1階平面図 現況 1階

現場名	交野市立中野小学校 (FHP) 改修工事 (改訂案)	御承認	表題名称	図面名称	図面番号	業番号
所在地	大阪府交野市天野町原町5丁目5-1		日付	校図	写図	製図
				尺度

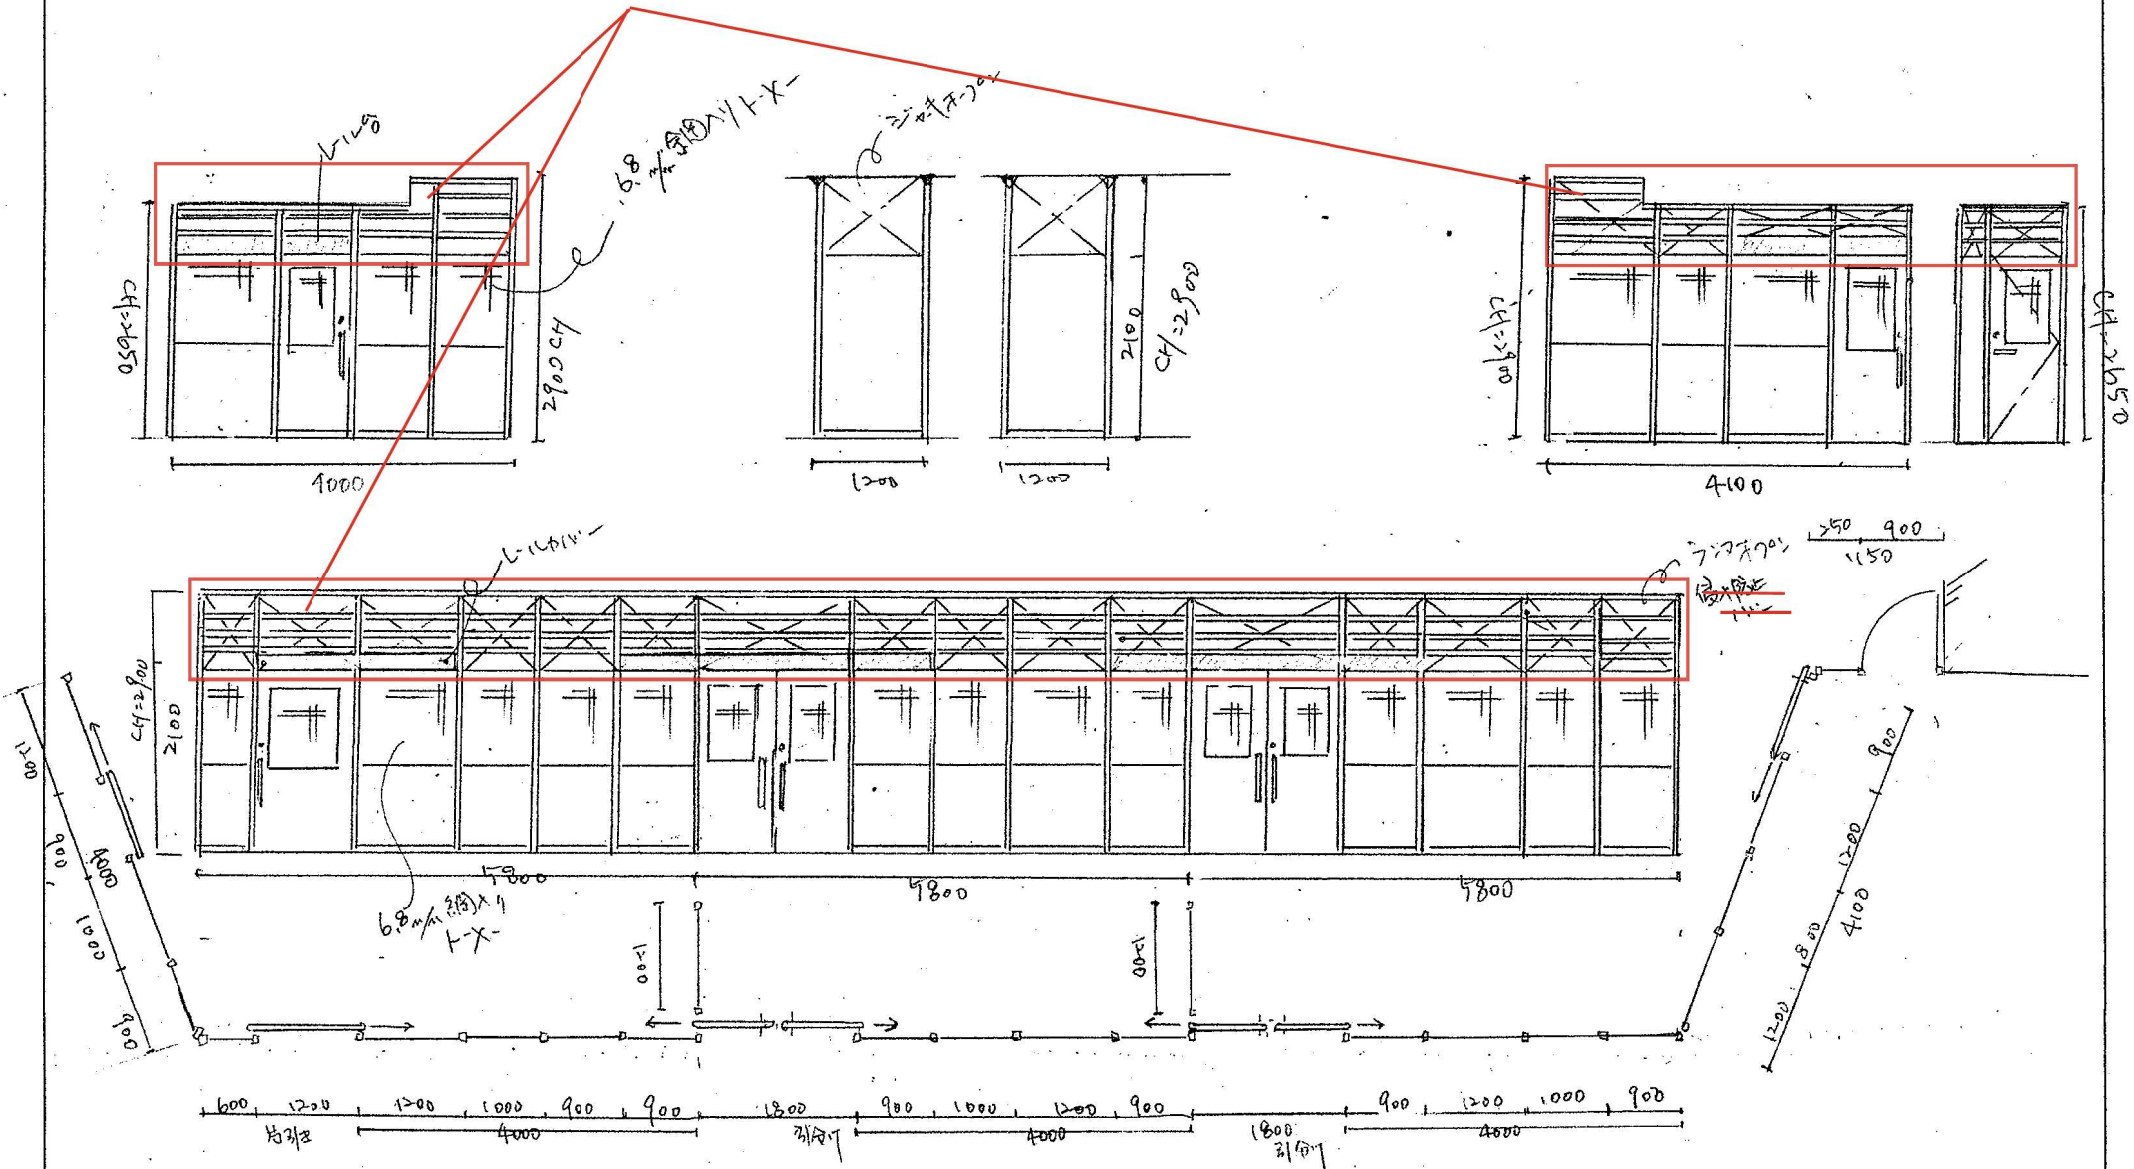
侵入防止バー不要
